福島第一原子力発電所 特定原子力施設に係る実施計画変更比較表（第Ⅱ章 2.5 汚染水処理設備等）

福島第一原子力発電所 特定原子力施設に係る実施計画変更比較表 (第II章 2.5 汚染水処理設備等)

移送配管系統図 (J4, J7, ~~J8, J9~~)

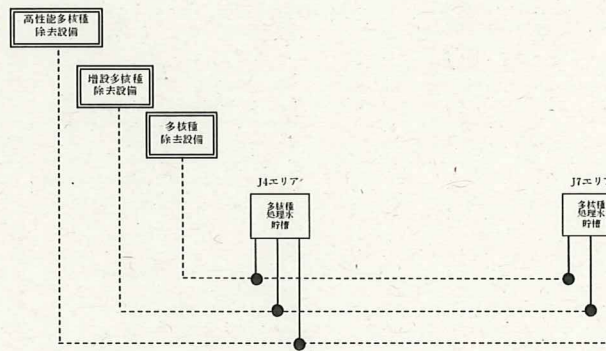
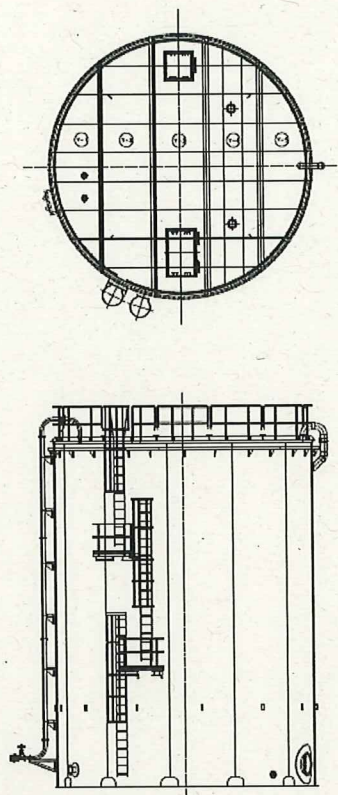
J8, J9タンク解体に伴う記載の削除

J8, J9タンク解体に伴う記載の削除

移送配管系統図 (J4, J7)

強度評価箇所を図-4に示す。

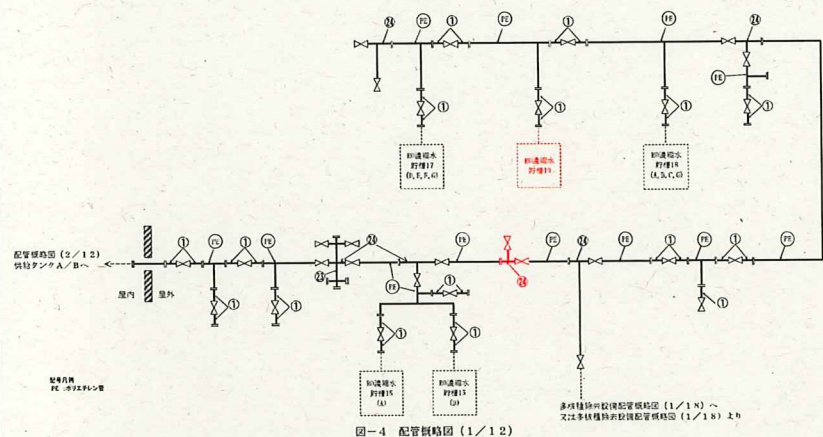
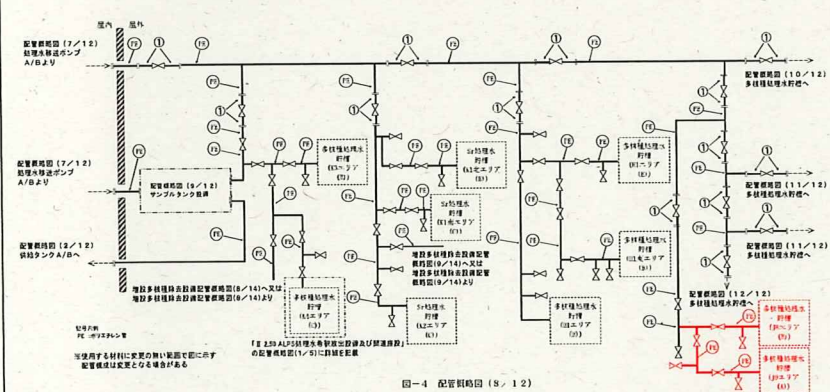
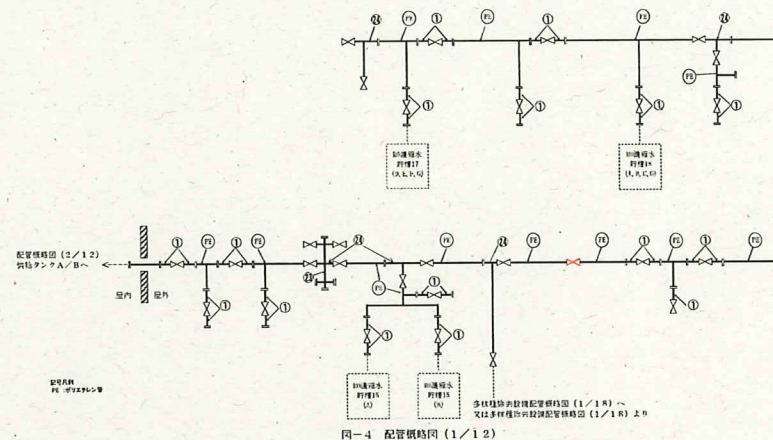
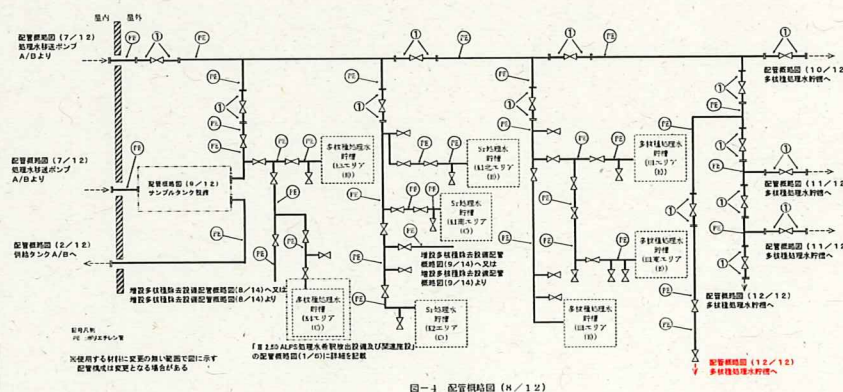
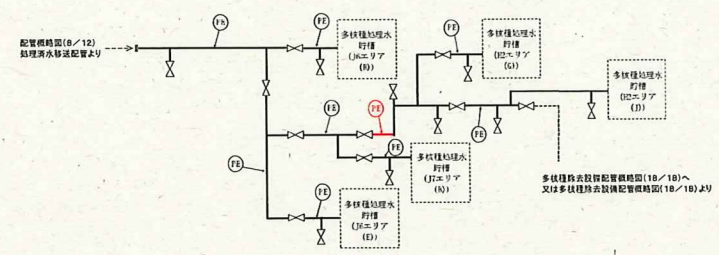
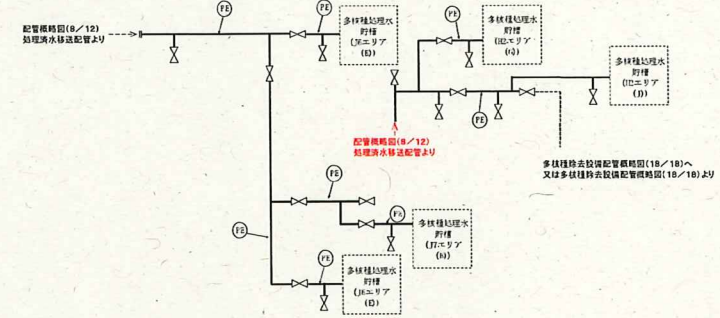
Eエリア移送配管他移設に伴う配管敷設図面の変更, および現場実態に沿った記載の適正化

J8, J9 タンク解体・タンク廻り移送配管撤去に伴う記載の削除, および現場実態に沿った記載の適正化

図2 雨水移送ラインの設置範囲図

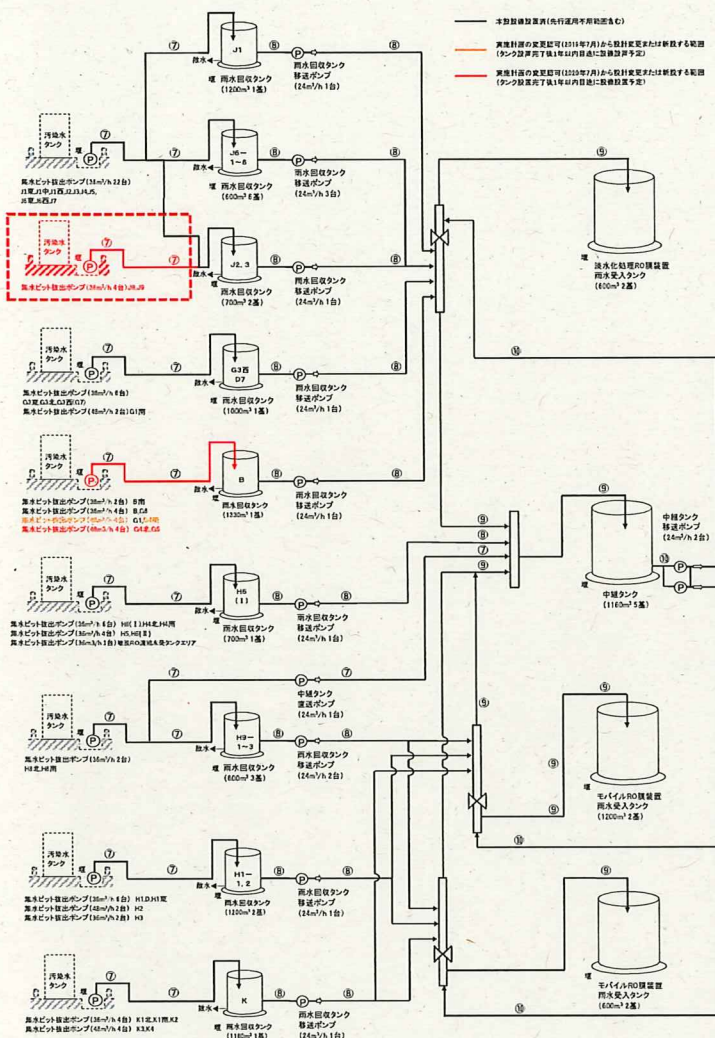
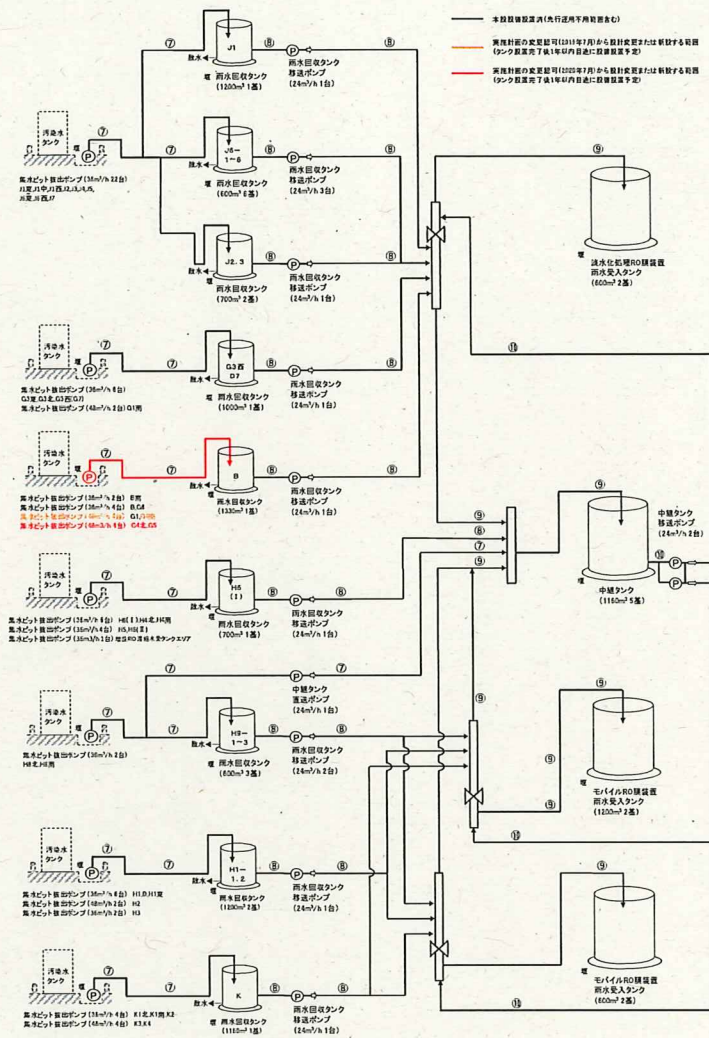
J8, J9タンク解体に伴う記載の変更
